雨水流入対策の進捗状況について

2019年 9月 2日

東京電力ホールディングス株式会社

開口部への土のう設置等

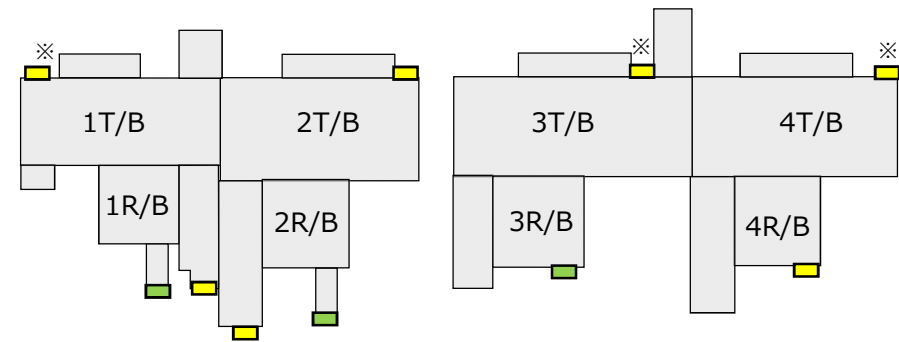
- ・ 豪雨に対するリスク対応を説明すること（第70回）
- ・ 応急的な雨水流入対策について検討結果を示すこと（第70回）

- ▶ 300～500mm※程度の降雨が予測された場合、地形的に降雨が集まると想定される大熊通下端に対して大型土のうを設置し、1-4号建屋方向への表流水の流入を抑制する。
（※2017年10月19～23日の約300mmの降雨時には、地表溢水は確認されていない。大型土のうはあらかじめ製作し保管）
- ▶ 浸水時の建屋流入対策として、開口部へ土のう設置等（高さ30cm程度）の対策を実施済み。

過去のコメントへのご回答（分類：雨水流入対策）

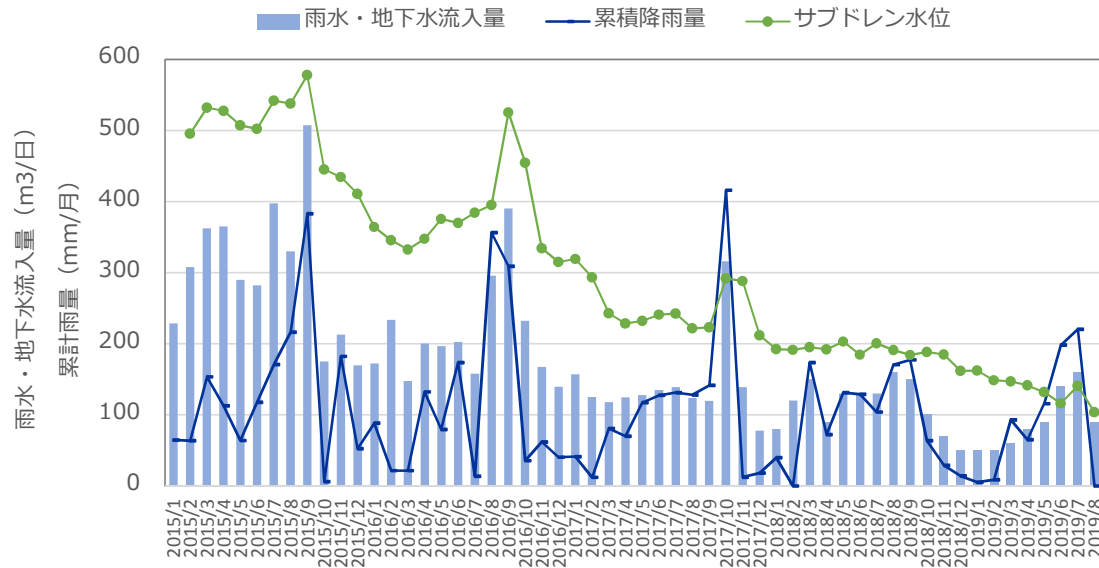
・ 豪雨時に8.5m 盤から流れる水によって2.5m 盤の地下水水位が2.5mより高くないことを評価すること（第70回）

- 2.5m盤水位は、段階的に低下させており、TP2.5mに対して、1m程度の尤度がある。
- フェーシング等の対策により、降雨量に対する水位上昇量の割合も、50%未満で抑制できている。
- 降雨の降り方にもよるが、TP2.5m盤の地表部までの水位上昇に関して、1,000mm程度の降雨に対しても、2.5m盤の地下水水位は、2.5mより高くないと評価される。

サブドレン水位と建屋流入量の関係

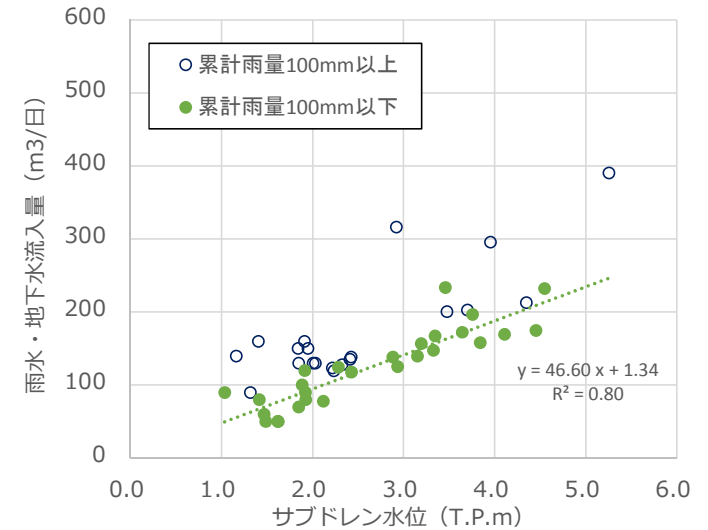
- ・サブドレン水位と建屋地下水流入量の関係进行评估すること（第72回）

□上記に示す。

(参考) 過去のコメントへのご回答

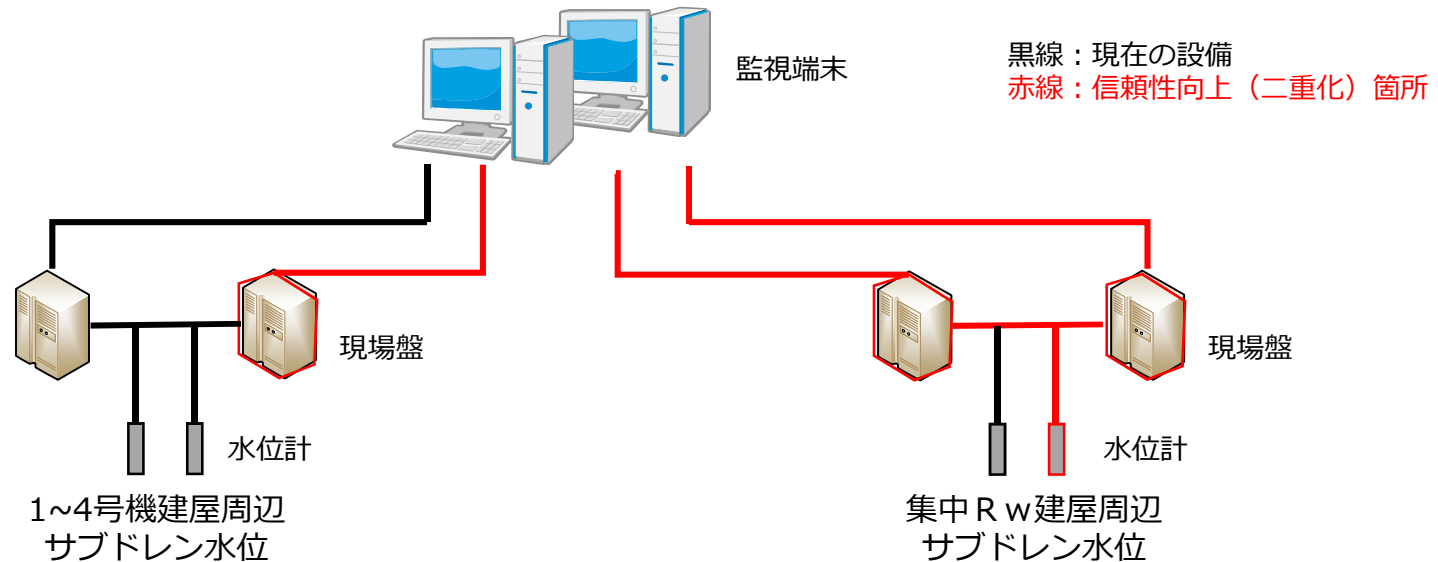
・サブドレン水位計の保守管理をどのように行っているか説明すること（第70回）

- サブドレン水位監視機能を維持するため、点検計画を策定し適切な保守管理に努めている。
 - ✓ 点検周期：24M
 - ✓ 点検内容：外観確認、入出力特性確認、警報機能確認
- 故障時の速やかな交換対応を可能とするため、予備品を保有している。
- サブドレン水位の監視強化のため、二重化工事を実施中（2019年10月完了予定）。

(参考) 過去のコメントへのご回答

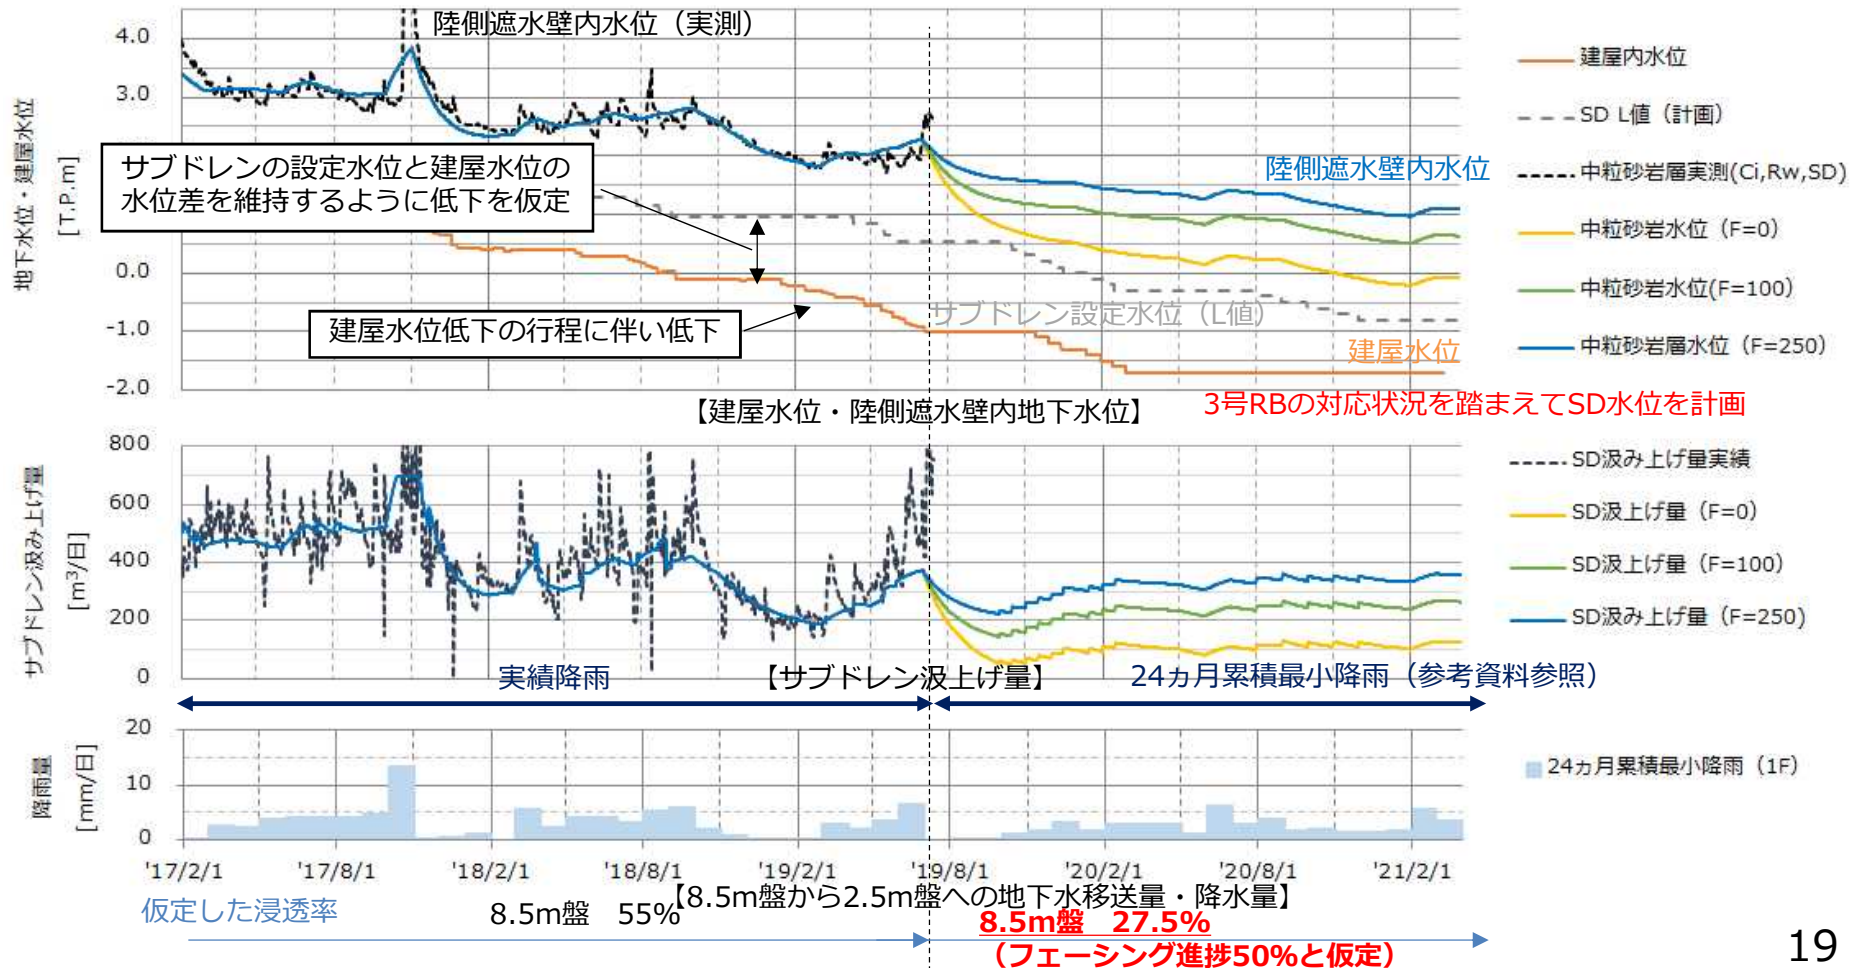
- 建屋山側のフェーシングについてリチャージ機能を考慮した実施の可否を検討すること（第70回）
- 保守的な、降雨設定において、陸側遮水壁外から内側への地下水流入量（F）を現状(250m³/日）から0にした場合の建屋周辺地下水位の影響を過去の監視評価検討会と同様の手法で試算した。
- その結果、フェーシングを50%程度進めても建屋周辺の地下水位は十分確保される結果となった。
- 50%程度のフェーシングにおいては、水位監視及び計測結果の評価を継続しながら実施可能である。
